# 泊発電所3号炉

## 基準津波に関するコメント回答

(地震に伴う津波と地震以外の要因に伴う津波の組合せ)

令和5年10月6日  
北海道電力株式会社

### 参考: 組合せ評価で考慮すべき陸上地すべり(川白)に伴う津波のピーク発生時刻(1/4) 検討方法

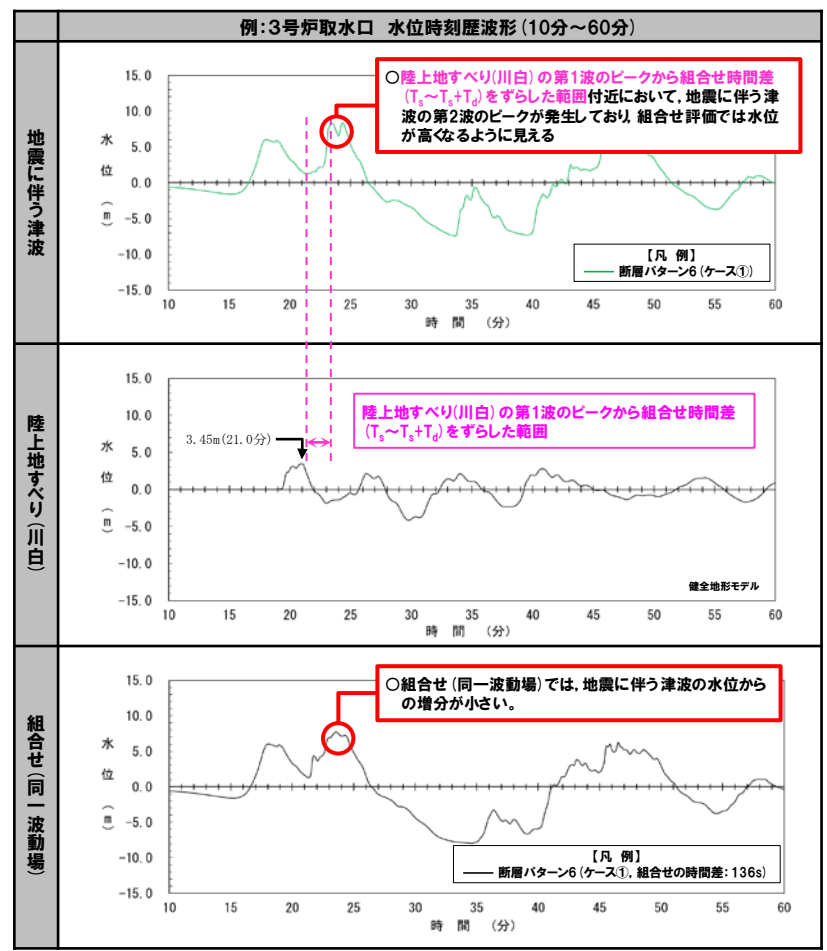
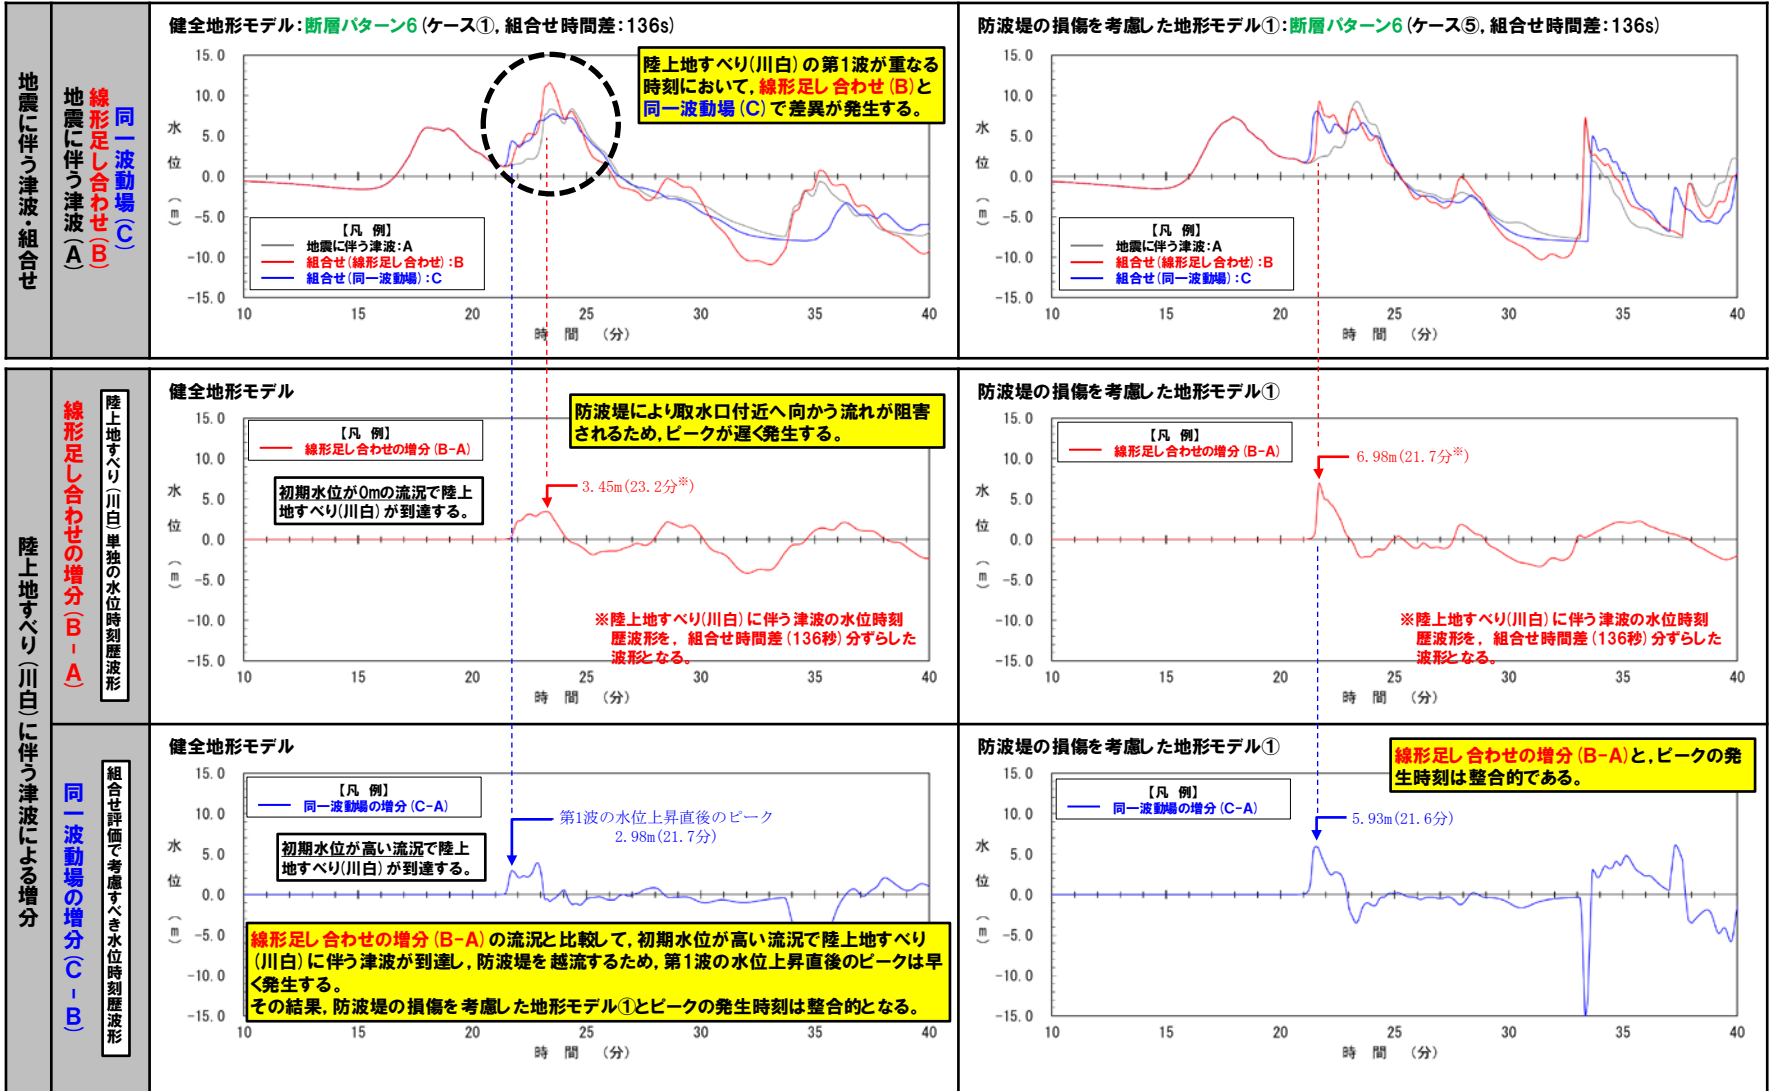
- ここで、断層パターン6(ケース①)(健全地形モデル)では、健全地形モデルにおける陸上地すべり(川白)の第1波の組合せ時間範囲において、地震に伴う津波の第2波のピークが発生しているものの、組合せ(同一波動場)では、地震に伴う津波の水位からの増分が小さい(右図及び次頁の「健全地形モデル 組合せ(同一波動場):C」参照)。
- 線形足し合わせと同一波動場の結果に差異があることから、この要因について分析する。

- 陸上地すべり(川白)の第1波のピークについて、以下の2波源を対象に、線形足し合わせにおける増分、組合せ(同一波動場)における増分を比較する。
  - 断層パターン6(ケース①): 組合せ(同一波動場)で水位が大きくなるケース
  - 断層パターン7(ケース③): 組合せ(同一波動場)で水位が高くなるケース(組合せ評価で検討対象とすべき波源)
